新竹縣政府工程查核代表照片表

工程名稱：111 年度區域改善排水工程-關西鎮牛欄河河道堤岸工程(右岸)

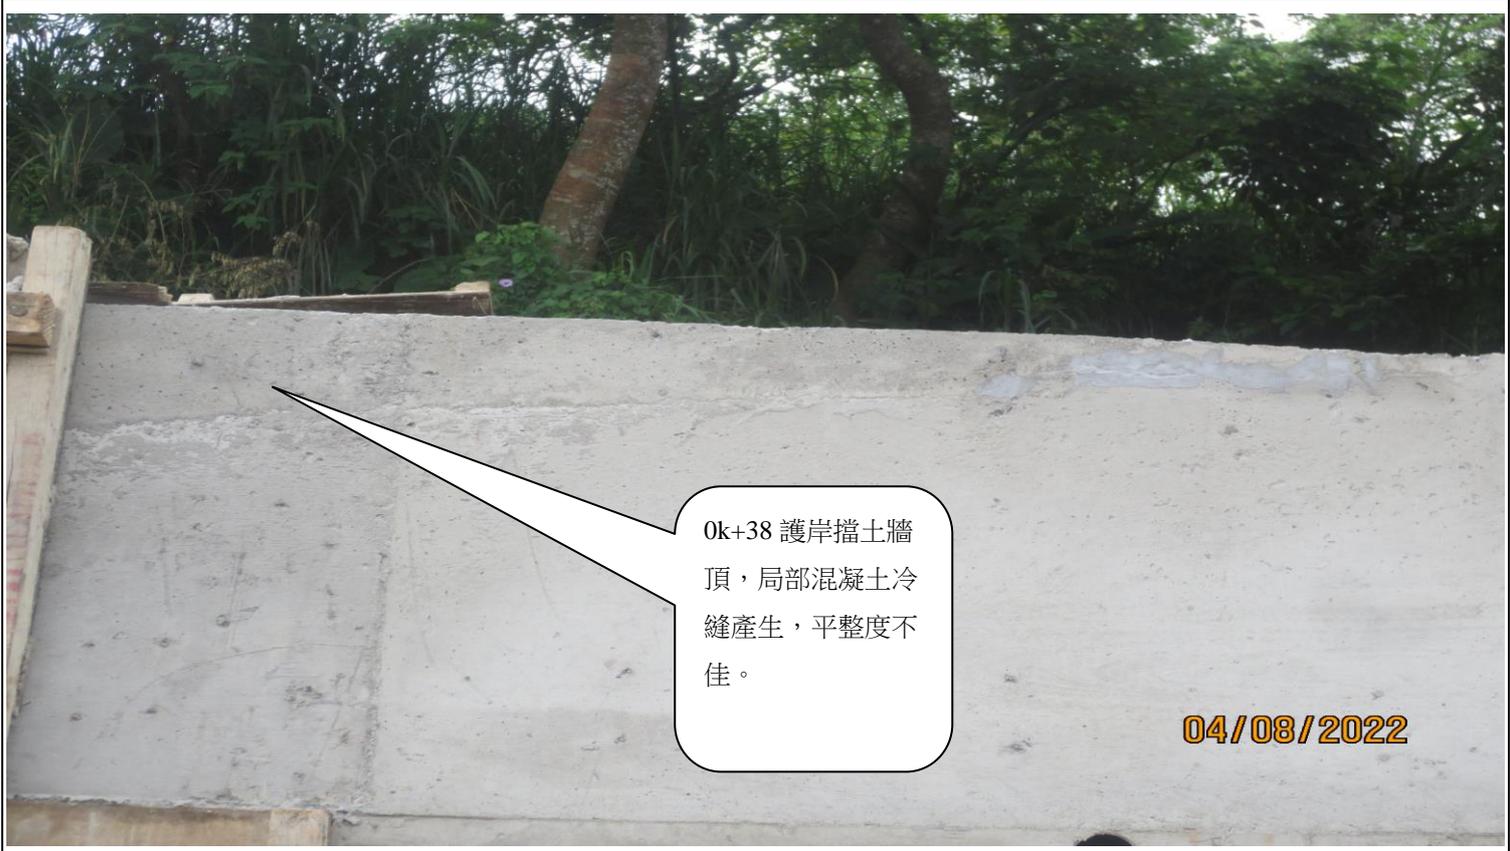
0k+38 護岸擋土牆頂，局部混凝土冷縫產生，平整度不佳。

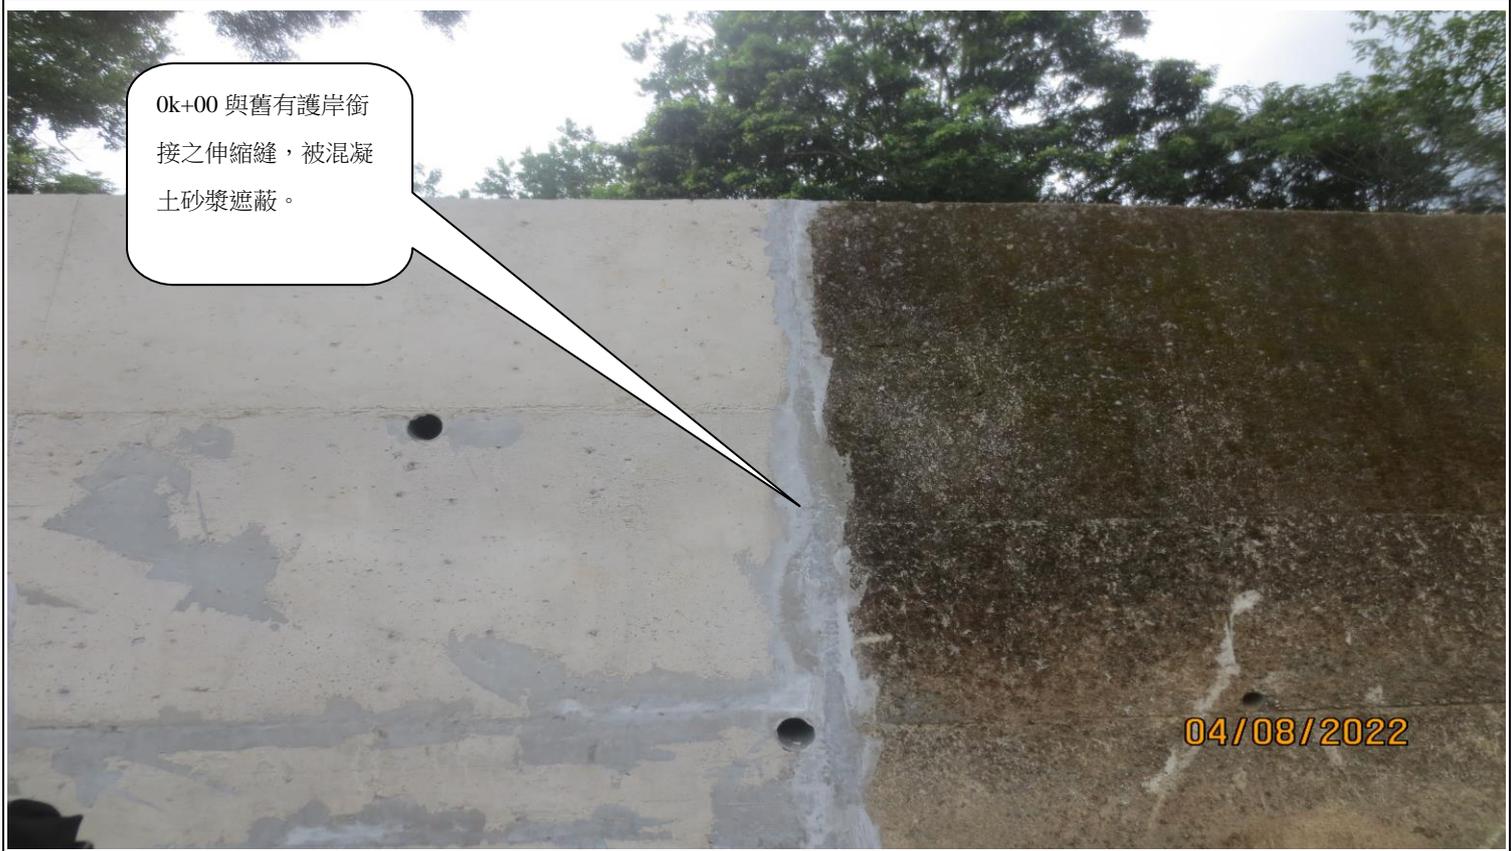
0k+00 與舊有護岸銜接之伸縮縫，被混凝土砂漿遮蔽。
